改善箇所説明図

排気ガス再循環装置（EGR）モジュール

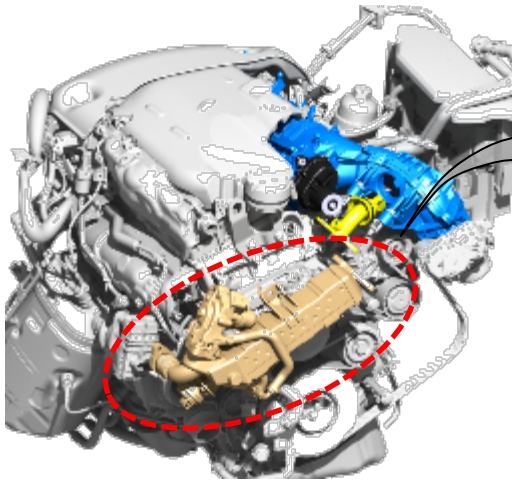
基準不適合箇所

不具合の内容

ディーゼルエンジンの排気ガス再循環装置（EGR）モジュールにおいて、排気ガス冷却装置の耐久性が不十分であるため、冷却水が漏れるものがある。そのため、排気ガスに含まれる煤が冷却水と混合して排気ガス再循環装置（EGR）モジュールの内部に堆積し、高温になった堆積物がインテークマニホールドに流入し付着して、インテークマニホールドが溶損すると、エンジン出力が低下するとともに、エンジン警告灯が点灯し、最悪の場合、火災に至るおそれがある。

改善の内容

全車両、排気ガス再循環装置（EGR）モジュールを対策品に交換する。なお、当該モジュールに不具合がある場合は、インテークマニホールドを新品に交換する。

識別：左フロントドアアロアヒンジ取り付けボルト（下側）の頭に白ペンを塗布する。
